ADDENDA B - RÉPONSES AUX QUESTIONS

Projet d'une installation de liquéfaction de gaz naturel sur le territoire de la ville de Bécancour

Étude d'impact sur l'environnement déposée au Ministère du Développement Durable, de l'Environnement et de la Lutte contre les changements climatiques (MDDELCC)

Stolt LNGaz Inc.

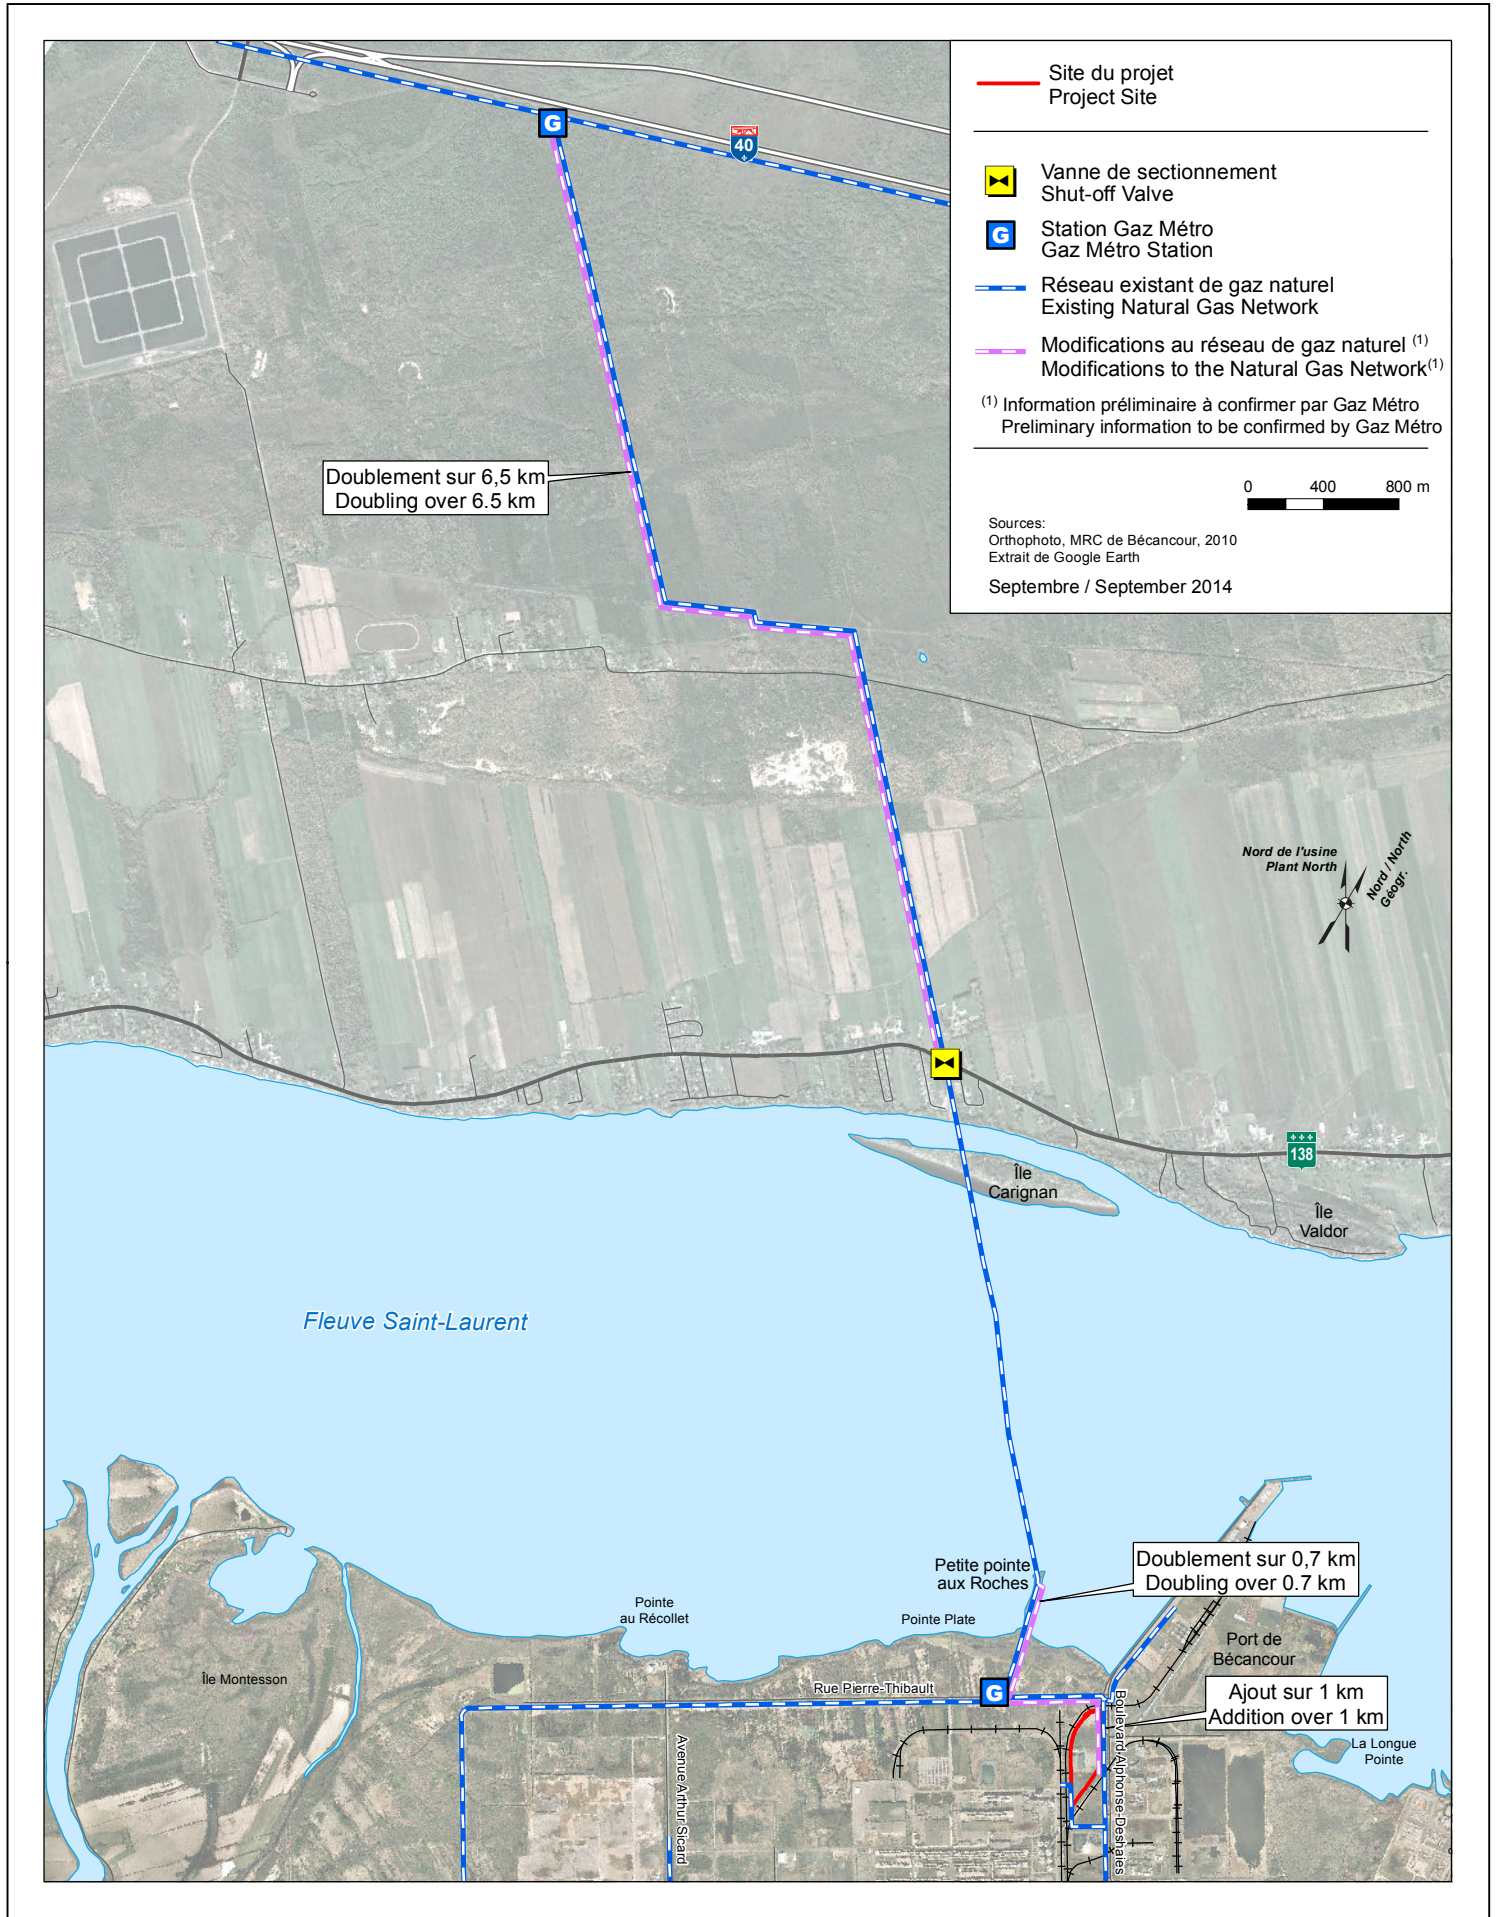
À la section 7.3.5 Climat sonore, il semble y avoir une contradiction entre les deux affirmations ci-dessous. Apporter des précisions à ce sujet.

P. 7-28 : « Le niveau d'évaluation jour/nuit (LAr dn) est obtenu en appliquant des termes correctifs au bruit initial et au bruit particulier pour tenir compte du type de bruit (bruit d'impact, bruit à caractère tonal et pour des situations spéciales), de la période de la journée et des caractéristiques du milieu. Un de ces termes correctifs est celui qui s'applique pour la période de nuit, soit + 10 dB, entre 22 h et 7 h, afin de tenir compte du fait que le bruit est plus gênant durant cette période. »;

P. 7-32 : « Il est à noter que les termes correctifs sont nuls dans le calcul des niveaux d'évaluation. Cette hypothèse devra être validée dans le cadre de l'application du programme de suivi. ».

QC-73 Annexe B-6.2 : Valeur écologique du milieu humide étudié

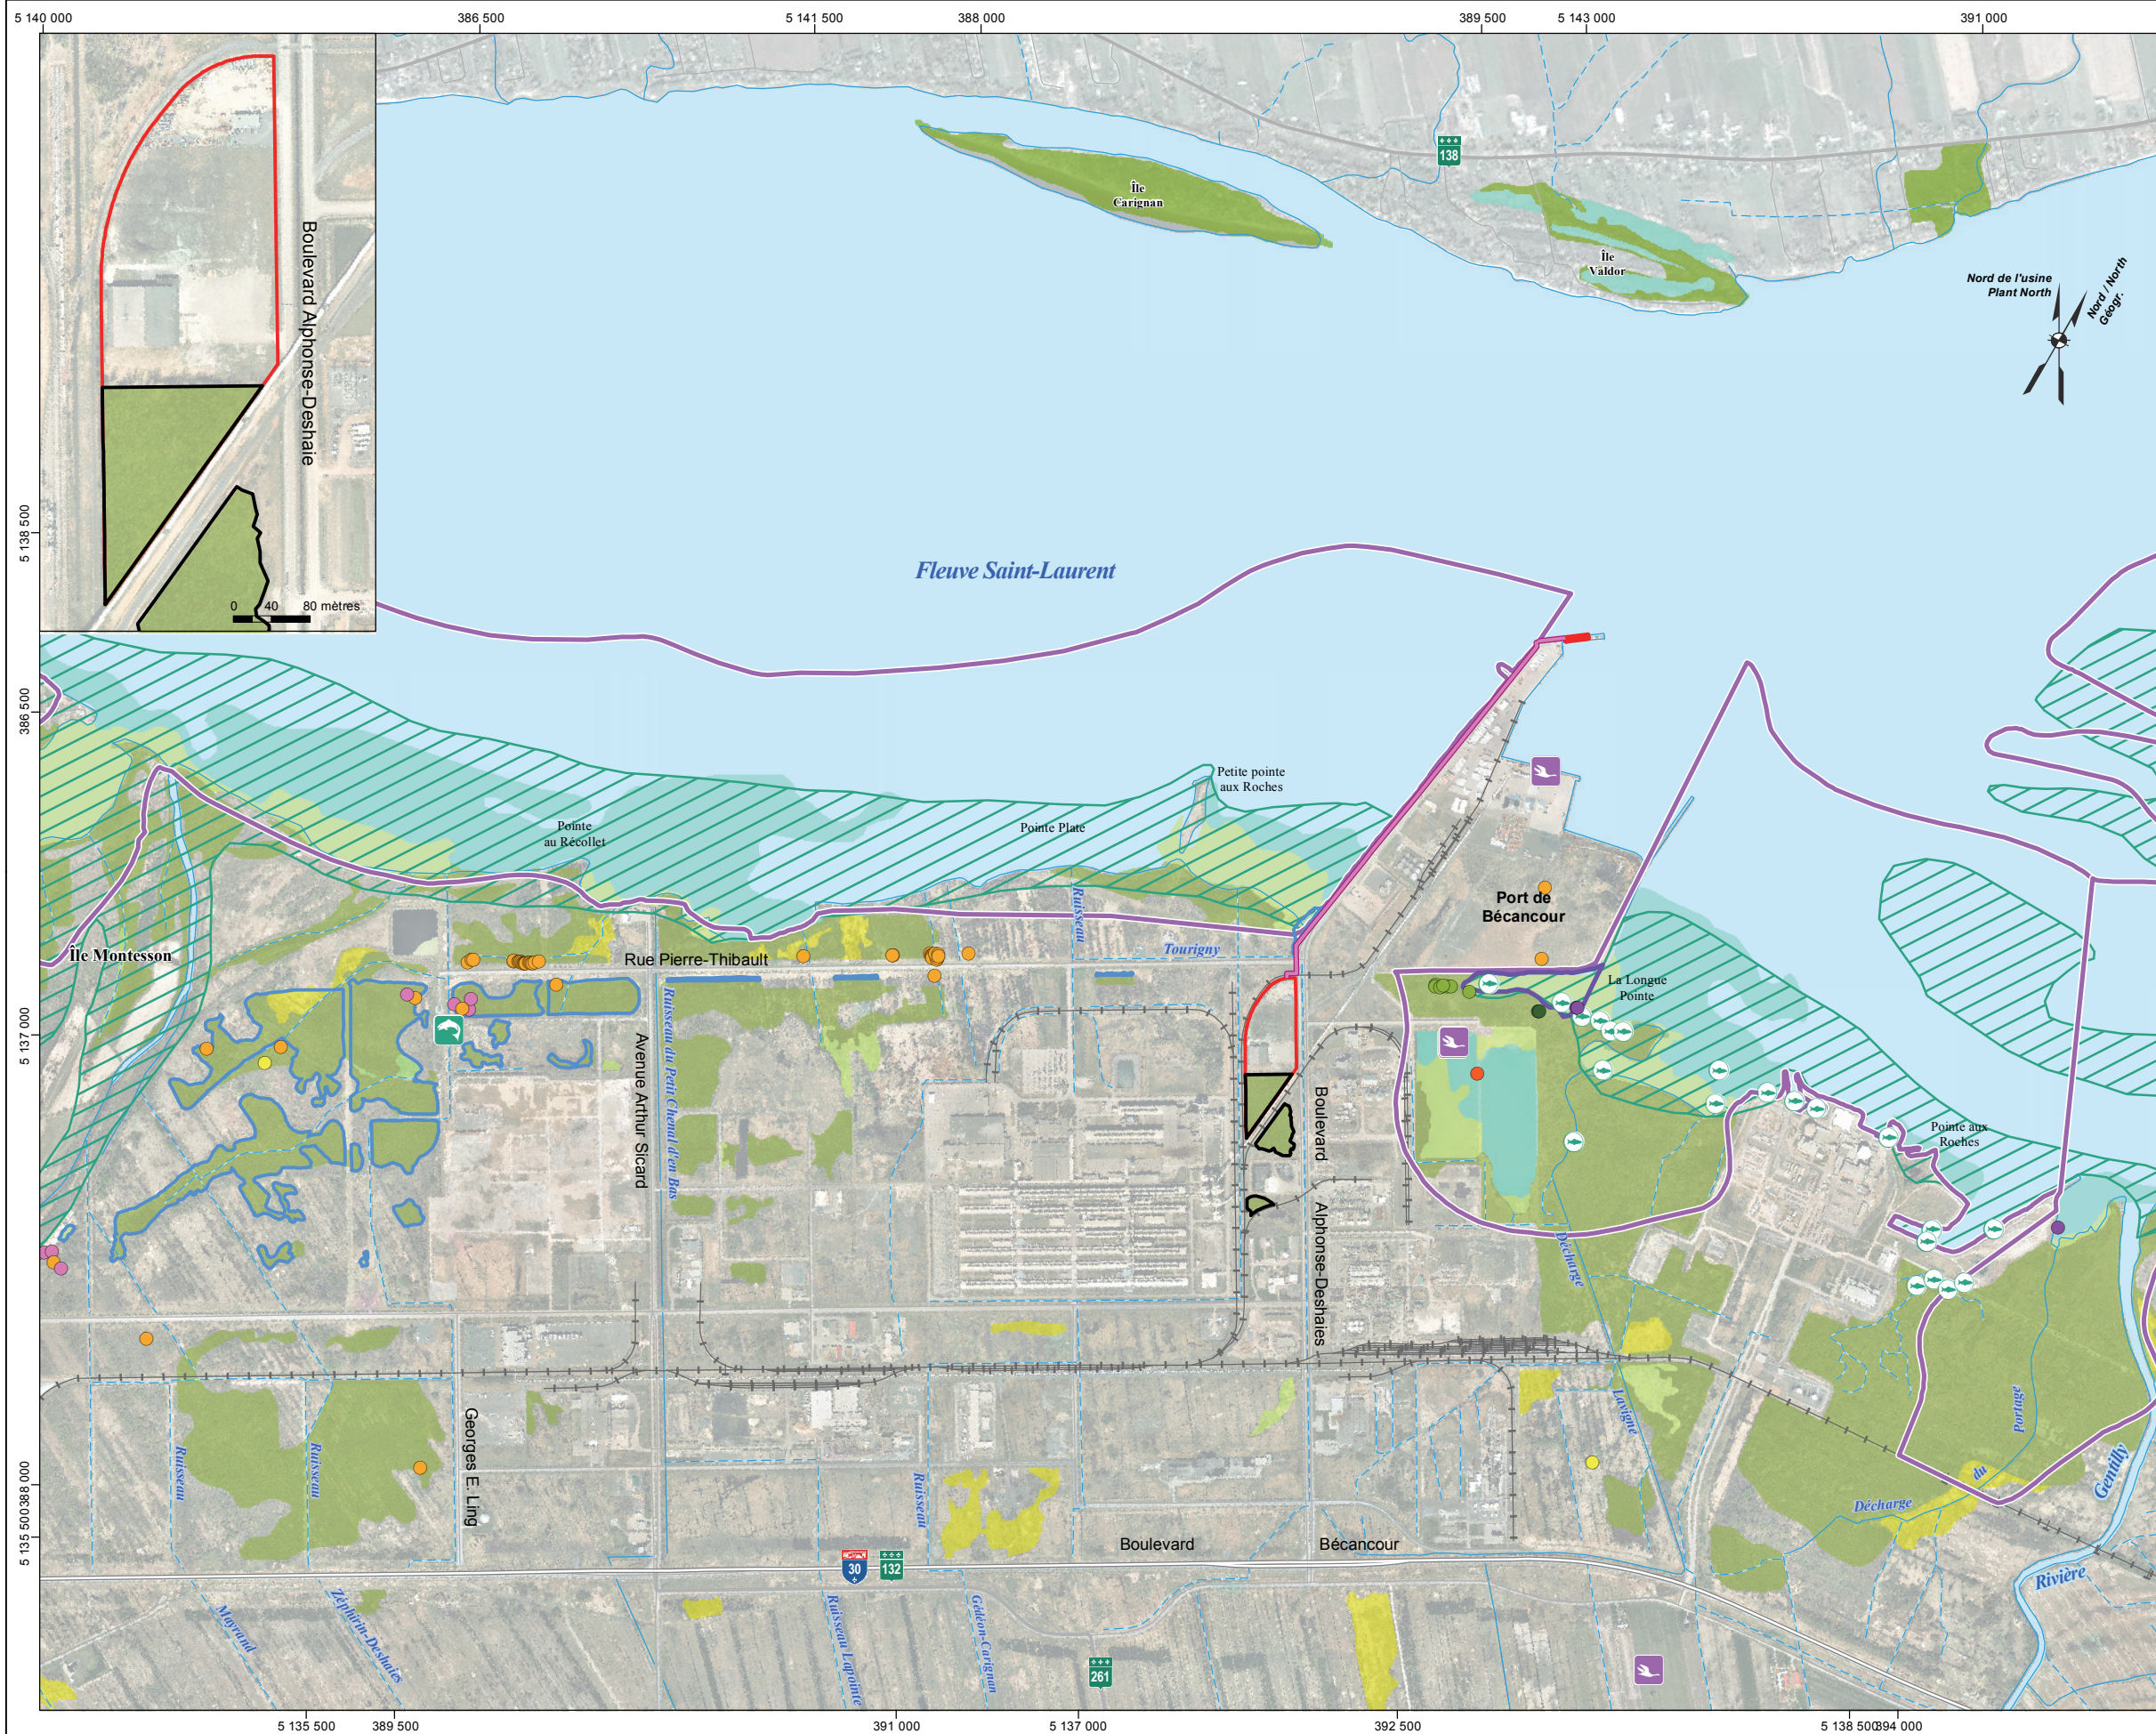
La pondération de chaque dimension devrait être réajustée en fonction du nombre de critères ainsi que la valeur pondérée qui les compose. Par exemple, la dimension sociale, composée de seulement deux critères de faible importance (voir tableau B.6.2), devrait avoir un poids relatif beaucoup plus faible que la dimension spatiale composée de quatre critères, dont trois ont été jugés d'importance élevée.

La pondération par dimension du tableau B.6.4 ne reflète pas l'importance des critères (faible ou élevé) qui a été déterminée dans le tableau B.6.2 puisqu'au final, chaque dimension (quels que soient le nombre et l'importance des critères qui les compose) représente plus ou moins 17 % du pointage total rapporté sur 100. À noter qu'il semble aussi y avoir une erreur au niveau des résultats pondérés de certaines dimensions, notamment la dimension sociale et la dimension pérennité et intégrité.

Voir réponse QC-52 à QC-57 et l'évaluation révisée à l'annexe B-6Rev01.
